INWESTOR:		URZĄD MIASTA I GMINY W KOŃSKICH	
		UL. PARTYZANTÓW 1	
		26-200 KOŃSKIE	
BIURO PROJEKTÓW			
NEOINVEST Sp. z o.o.			
Al. Solidarności 34, 25-323 Kielce			
tel. (041) 34 17 900, fax (041) 34 17 910			
OBIEKT / ADRES:		BUDOWA KOMPLEKSU	
		REKREACYJNO-TURYSTYCZNO-KULTURALNEGO	
		CZĘŚĆ ZACHODNIA – STADION LEKCOATLETYCZNY	
		UL. POŁUDNIOWA, KOŃSKIE	
PROJEKT:	REWIZJA DO PROJEKTU		
WYKONAWCZEGO ZAMIENNEGO Z 09.2010r.			
TYTUŁ RYSUNKU:		NR RYS.:	
ZAPLECZE DO OBSŁUGI ZAWODÓW		PB/K/002aZ	
- ELEMENTY KONSTRUKCJI ŚCIAN		Rewizja 1	
	IMIĘ I NAZWISKO	Specjalność i nr uprawnień	Podpis i data
GŁÓWNY PROJEKTANT	mgr inż. arch. JÓZEF ŚLIWIŃSKI	KL 423/94 spec.arch.	2011-11
OPRACOWALI	mgr inż. DARIUSZ KIEZA	SWK/0126/POOK/09 sp. konstr.-bud.	2011-11
SPRAWDZIŁ	mgr inż. MARCIN NOSEK	SWK/0111/POOK/06 sp. konstr.-bud.	2011-11
Prawa autorskie zastrzeżone. Ustawa z dn. 4.02.1994 r.

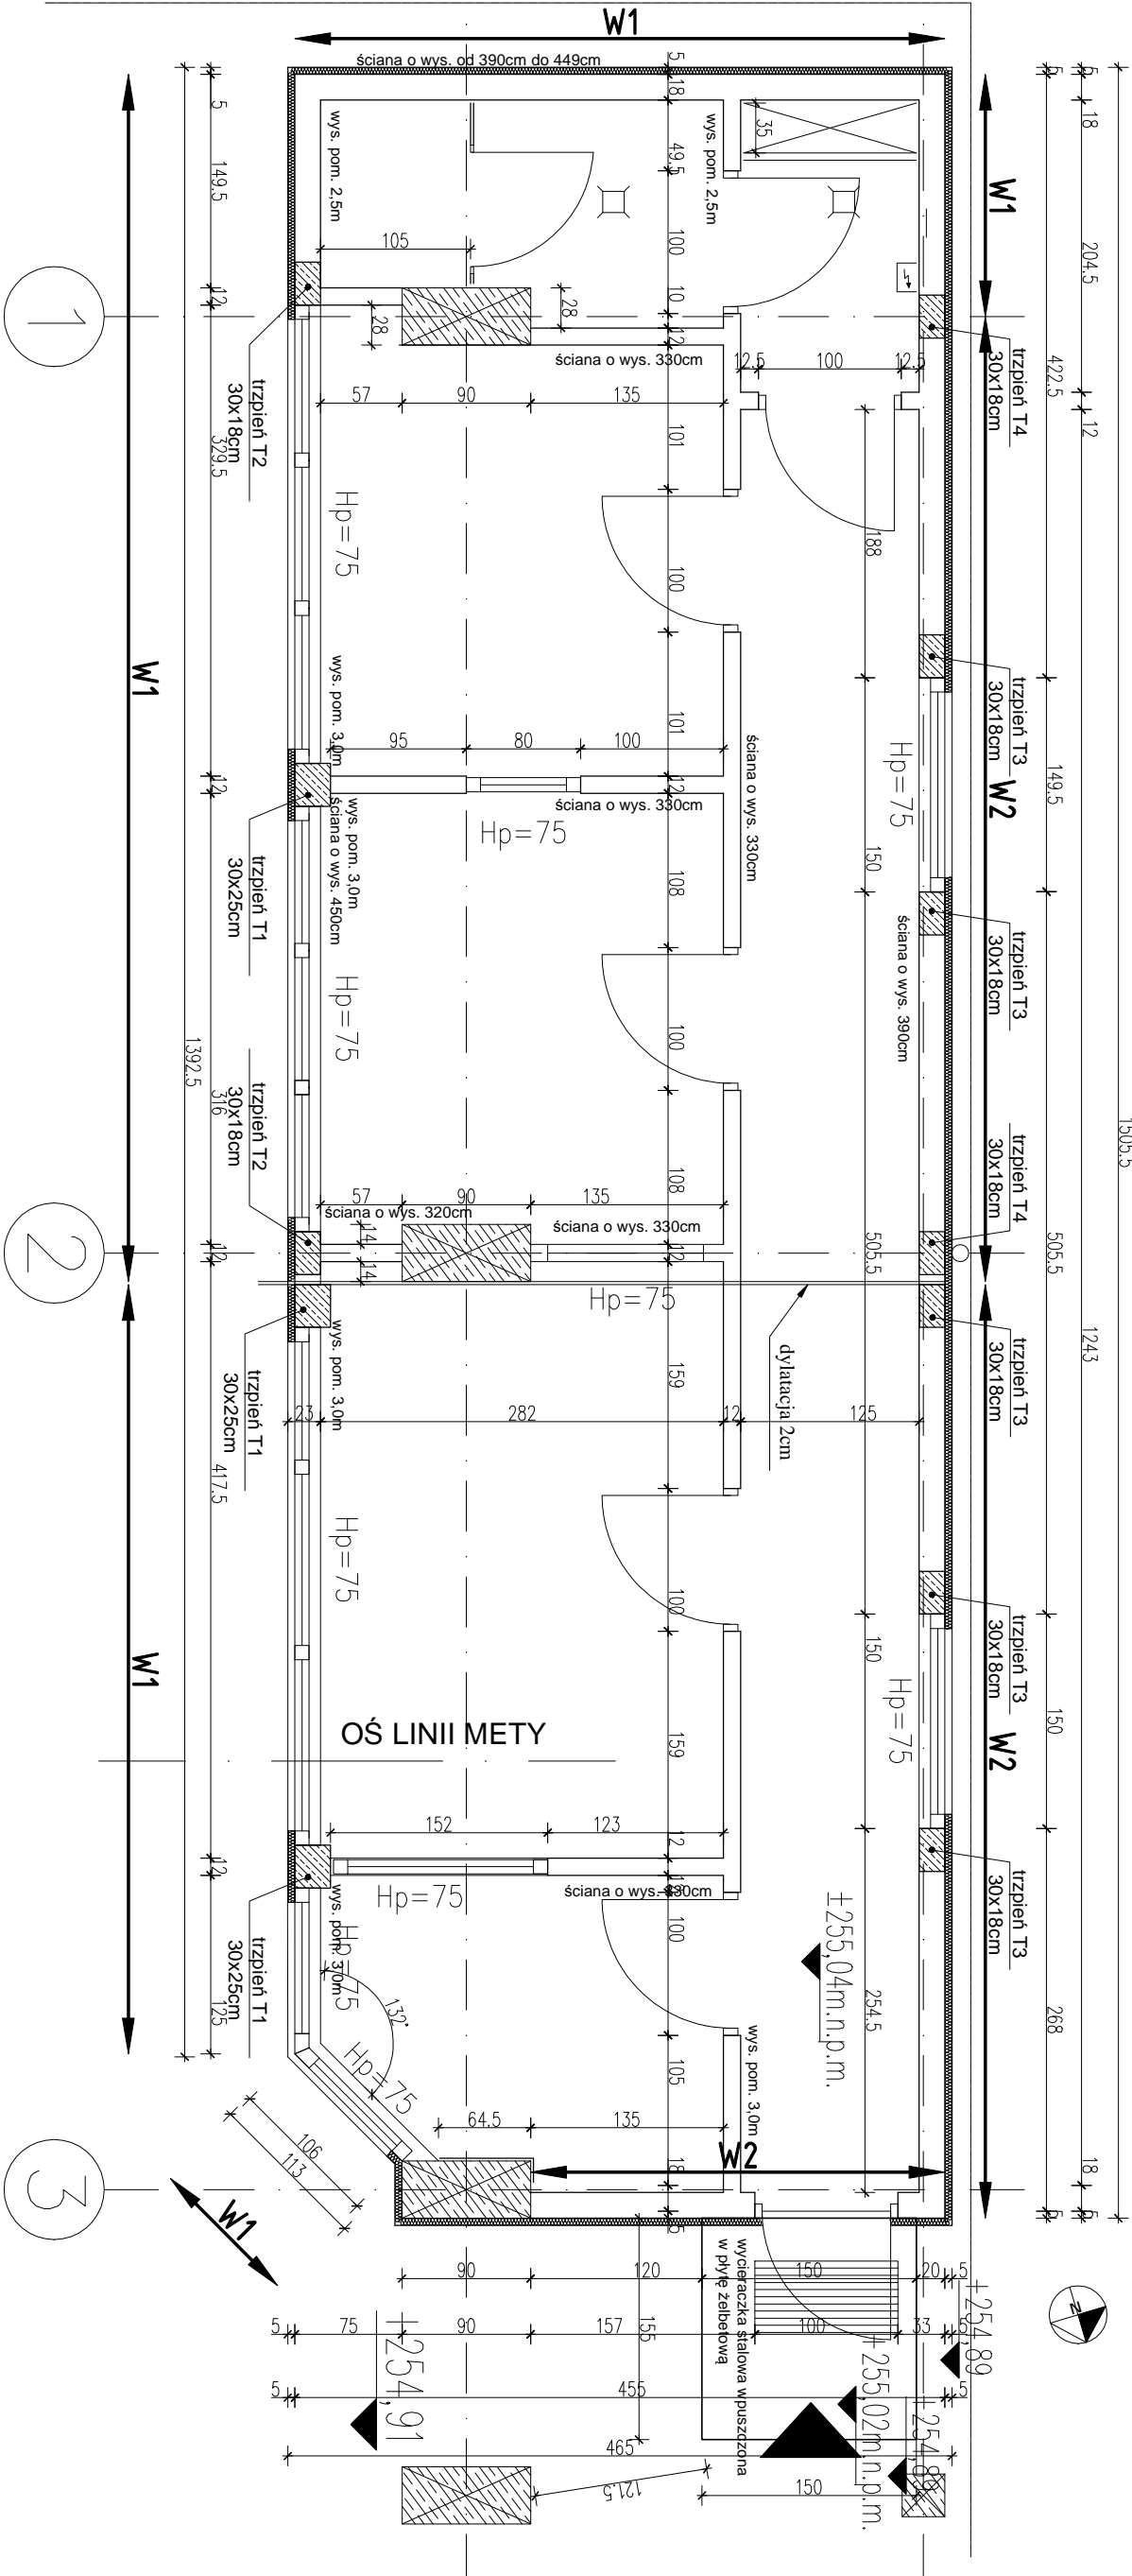
- ZAKRES ZMIAN:
- 1) LOKALIZACJA ZAPLECZA DO OBSŁUGI ZAWODÓW.
 - 2) PRZESUNIĘCIE SCHODÓW TERENOWYCH Z OSI 1-2 DO OSI 4-5
 - 3) LOKALIZACJA STANOWISK SEDZIOWSKICH W LINII METY ORAZ KOMUNIKACJA Z TYM ZWIĄZANA – SCHODY DO STANOWISK SEDZIOWSKICH.
 - 4) ELEMENTY POZIOME TRYBUN (CIĄGI PIESZE, SCHODY) ZABEZPIECZYĆ POWŁOKĄ ŻYWCY Z POSYPKĄ KORUNDOWĄ NADAJĄCĄ SZORSTKOŚĆ LUB RÓWNOWAŻNĄ.
 - 5) GÓRNA PŁYTĘ W REJONIE ZAPLECZA WYKONAĆ BEZ SPADKU O GÓRNEJ RZĘDNEJ 254,89m n.p.m. (Z WARSZTAWI WYKONCZENIOWI 254,91m n.p.m.). POZOSTAŁA CZĘŚĆ GÓRNEJ PŁYTĘ TRYBUN ZACHOWUJE SPADEK OD 254,91 DO 254,89m n.p.m.
 - 6) NINIEJSZY RYSUNEK ROZPATRYWAĆ ZAMIENNIC.
 - 7) PŁYTĘ ŻELBETOWĄ (Z WYCIERACZKĄ) ZAZBROIĆ SIĄTKĄ STALOWĄ $\phi 6$ O OCZKACH 15cm.
